Le 14 octobre 2019

Après lecture attentive de l'ensemble du dossier soumis à l'enquête publique selon l'arrêté préfectoral de 27/08/2019, dans le cadre du Projet de restauration du bassin versant de la Claie dans le cadre du Contrat Territorial Volet Milieux Aquatiques (CTMA), je souhaite porter à votre connaissance mes observations argumentées et mes questions, nombreuses, qui appellent de votre part des réponses argumentées. Sachez que je suis propriétaire de terrains situés dans le lit majeur de la rivière la Claie et que je suis locataire d'autres parcelles situées dans ce même lit majeur.

COUPE DE L'OUVRAGE

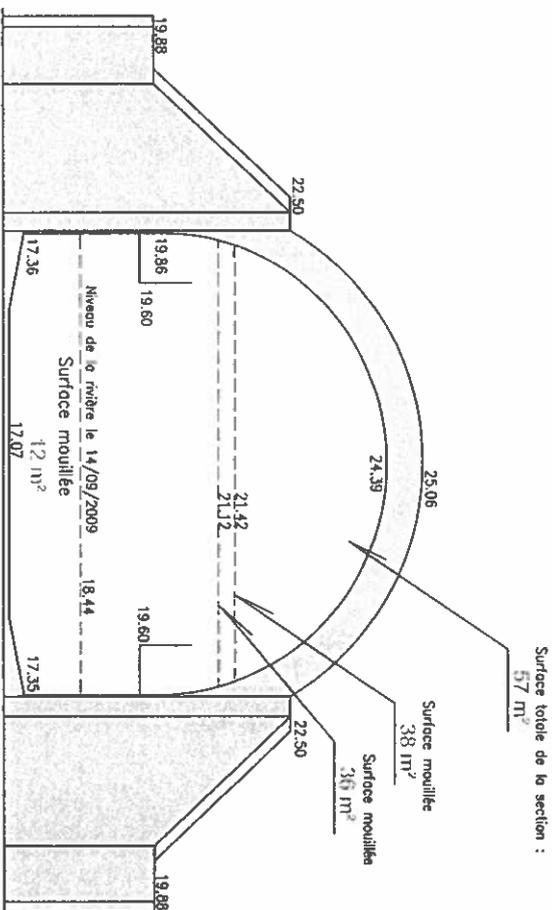
10) Le Pont de la RN 166 : il faut faire des études complémentaires. En effet, par le travail d'un géomètre-expert, j'ai pu démontrer que l'étude réalisée par la SAFEGE sur ce pont est fautive. En effet, les plans fournis par la DDE sont faux. Les plans sont joints à ce document. Ce géomètre a ainsi démontré que le radier est beaucoup plus haut (+ 1 mètre). Cela constitue un frein à la continuité écologique.

Cf annexe 2 : coupes du pont de la RN 166 ; relevé fait par le géomètre-expert.

Dans ce document, le schéma du haut représente le pont tel qu'il a été mesuré par le géomètre-expert. Le plan du bas est une superposition entre le plan du géomètre-expert et le plan fourni par la DDE dans l'étude de 2001. Je vous laisse le soin d'apprécier la différence de section. **En réalité, le pont est beaucoup plus petit...**

Coupe amont de l'ouvrage

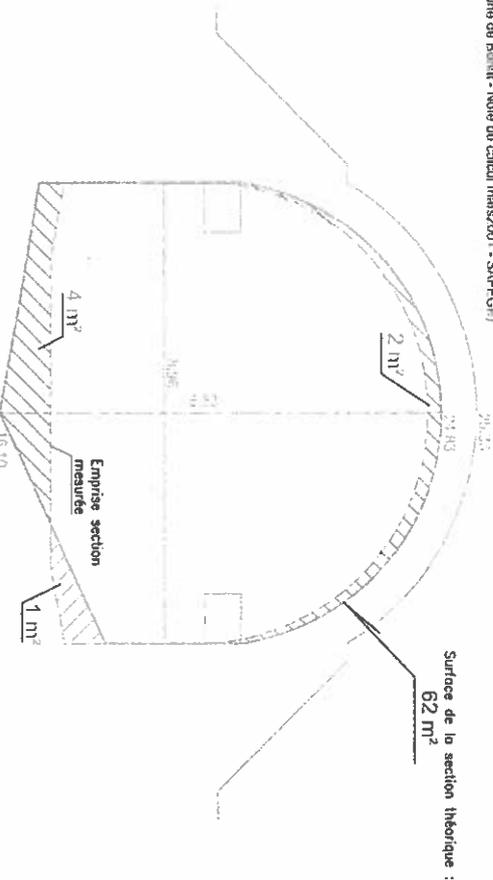
Par ailleurs, au regard de la loi sur l'eau, ce pont est illégal. En effet, **le lit majeur est complètement bouché et le lit mineur a été réduit de 40% (la rivière à cet endroit fait 15 mètres de large et le pont ne fait que 9 mètres ; référence : étude SAFEGE 1985, page 11).**

Annexe 4

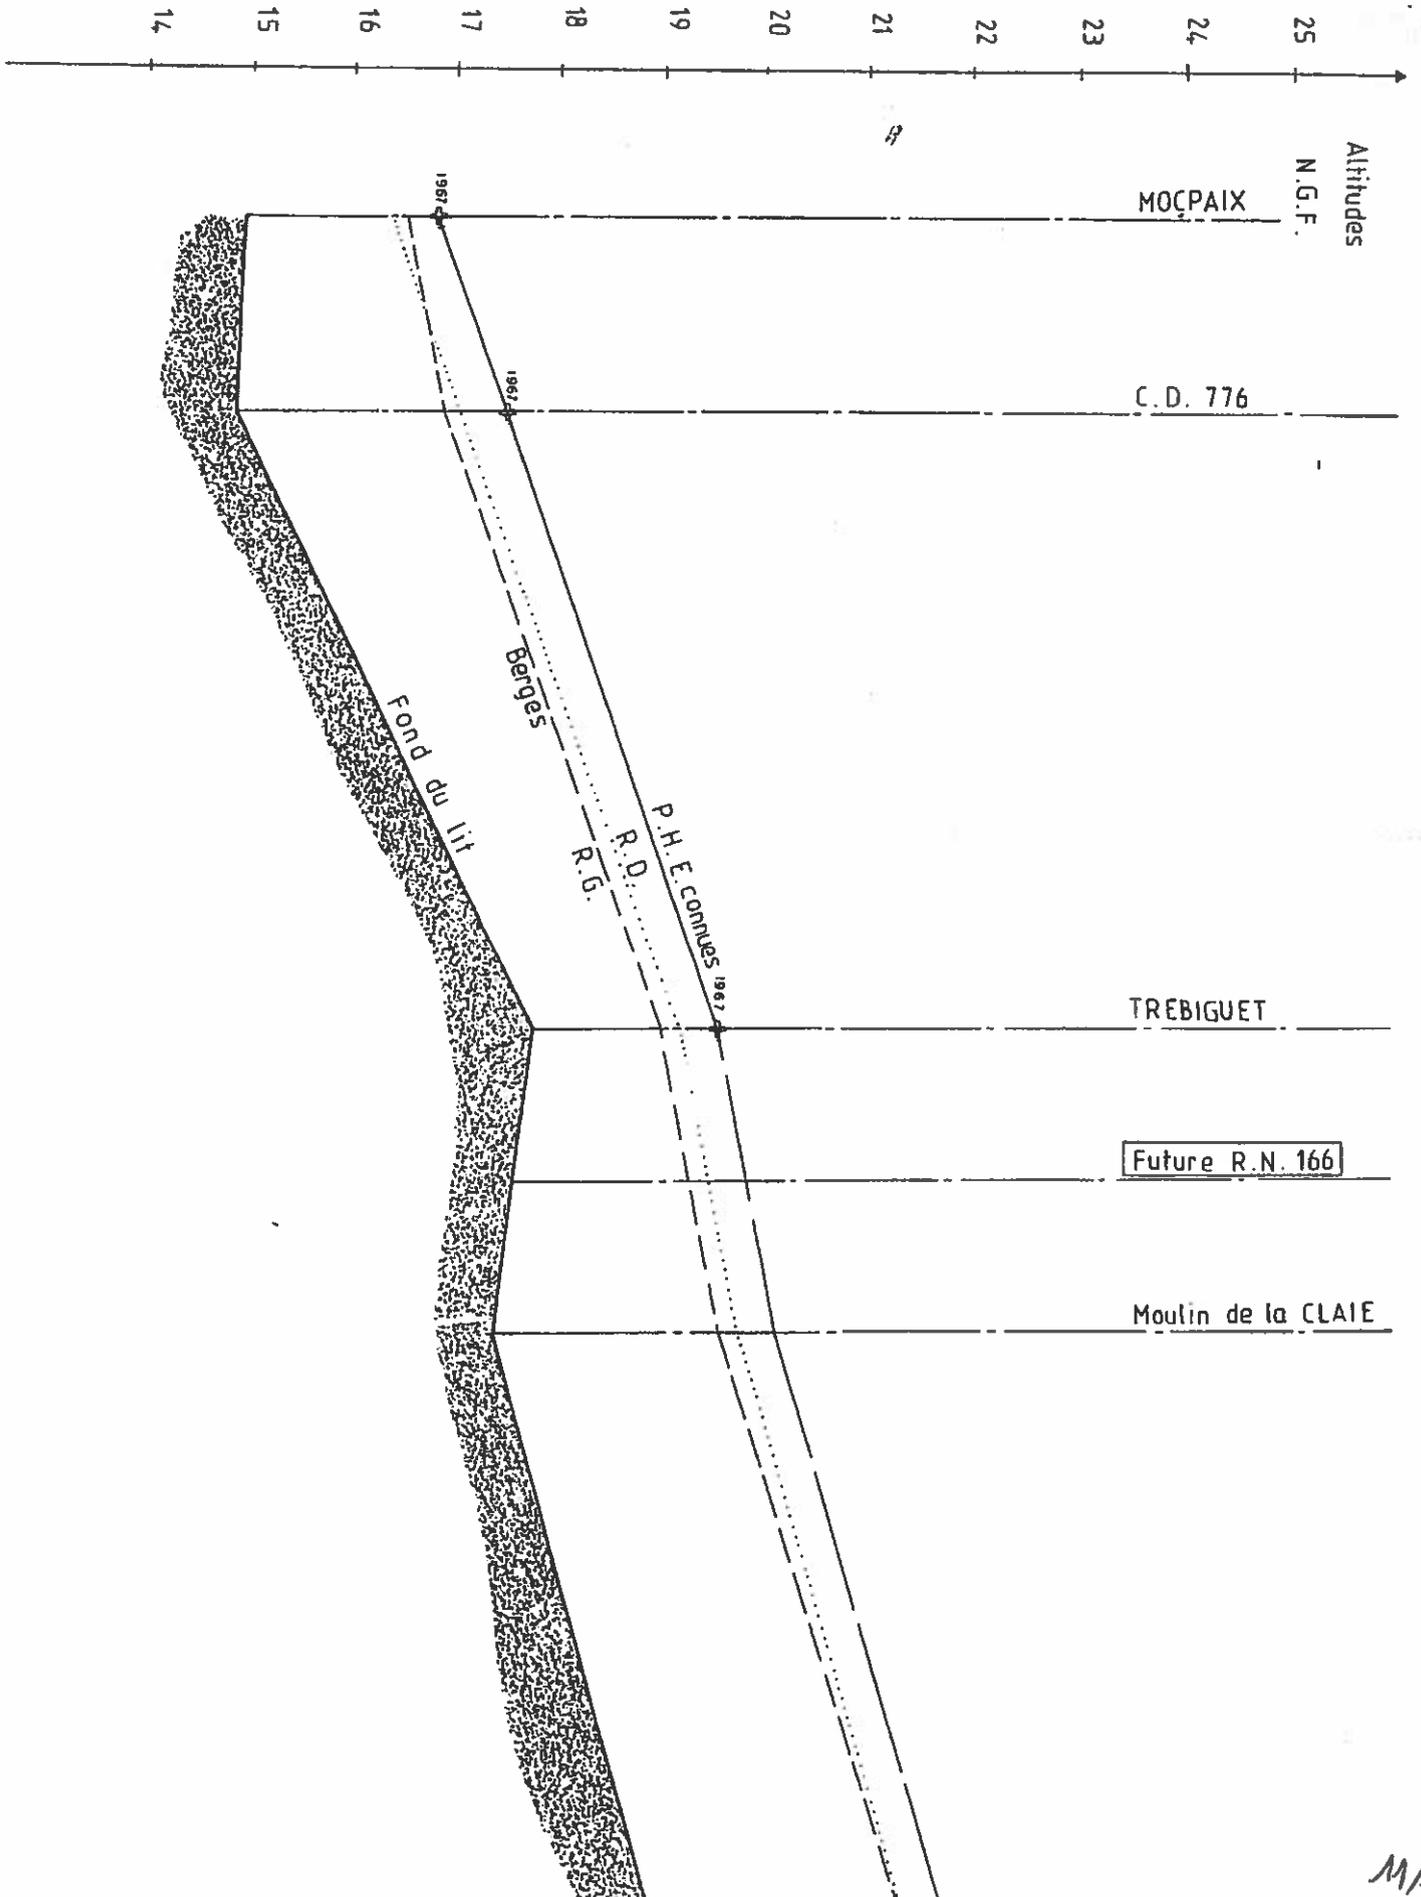
Revenons sur le risque inondation. Ce pont génère des remous, donc des aggravations des crues. En annexe 4, je vous laisse apprécier un élément exceptionnel : **entre le moulin de la Claie et Trébiguet, le fond du lit de la rivière la Claie a une pente positive.** Or à mi-distance sur ce portion de rivière a été réalisé le pont de la RN 166. Donc naturellement, le fond de la rivière présente une résistance à l'écoulement de l'eau et en plus l'Etat a fait un pont qui bouche 100% le lit majeur et restreint de 40% le lit mineur.

15) Au pont de Trébiguet, cet aménagement présente un effet seuil important. cf annexe 4 : profil du lit mineur.

Action : retirer ce seuil en réalisant une pente plus régulière.
